AIDE A LA REVISION FIXION 2

N° NIT :29 NIT FIXION 2 1_1 Distributeurs et Importateurs

Date : 11/06/2021

2.1. En 2020 nous avons amélioré la force de traction du Fixion 2.

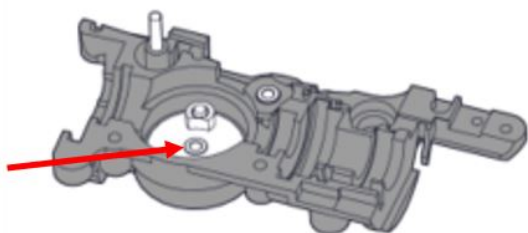
Nous avons intégré le nouvel axe supérieur à partir du série du FIXION 2 N°29U04797.

Pour vérifier si votre outil est bien équipé du nouvelle axe supérieur 138187 vous devez avant d'effectuer la révision:

- Mettre un galet d'appui 17828 neuf .
- Faire le test de traction comme décrit dans le document atelier Fixion 2 page 137 (extrait document atelier en annexe).
- Remplacer l'axe 138187 si votre outil ne passe pas le test.
- Le test de traction est à effectuer après chaque révision

2.3. Vérification jeu bielle de coupe et de crochet

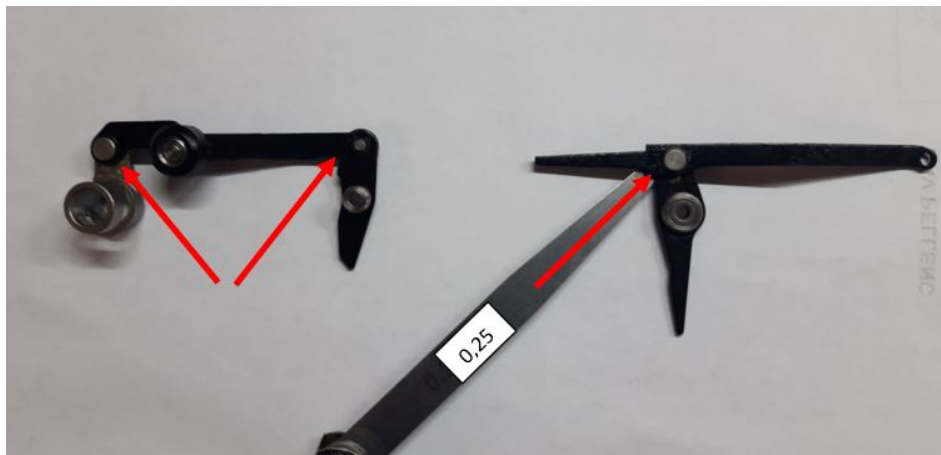
Le FIXION 2 a des jeux de fonctionnement plus important que le FIXION 1.

Si vous avez un jeu inférieur à 0,25mm, il n'est pas nécessaire de remplacer la bielle.

Pour vérifier si les bielles sont conformes, la cale de 0,25mm ne doit pas pouvoir passer au niveau des flèches rouge.

2.4. Mise à jour

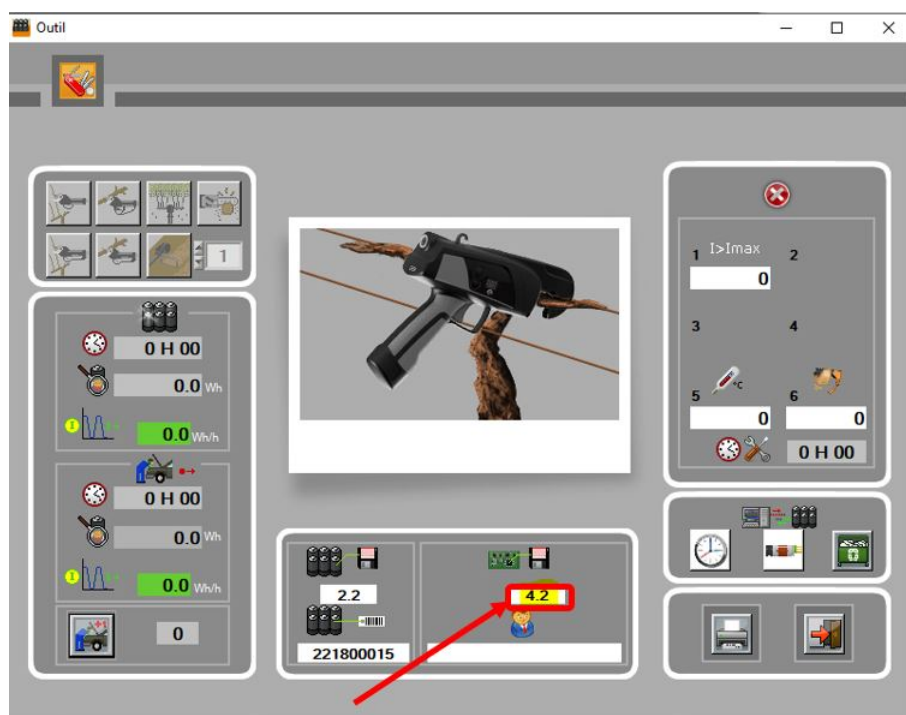
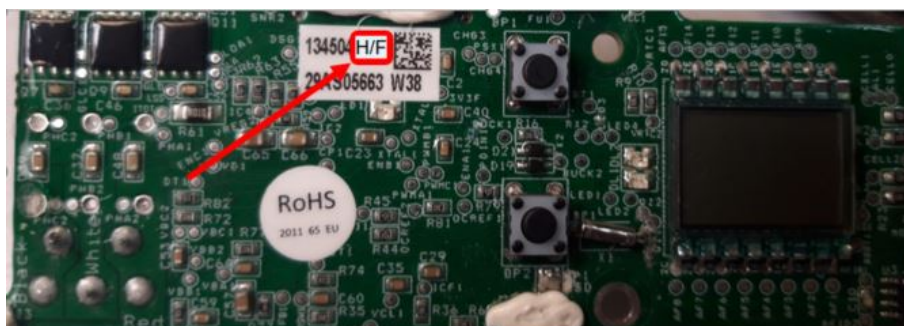
Nous avons optimisé le pilotage moteur et nous souhaitons en faire bénéficier tout nos clients.

Nous vous demandons de mettre à jour tous les FIXION 2 avec le nouveau soft "V42" ou "H/F" en remplaçant la carte de l'outil.

Vous trouverez la version de soft sur la carte ou dans le logiciel de diagnostic en téléchargeant l'outil.
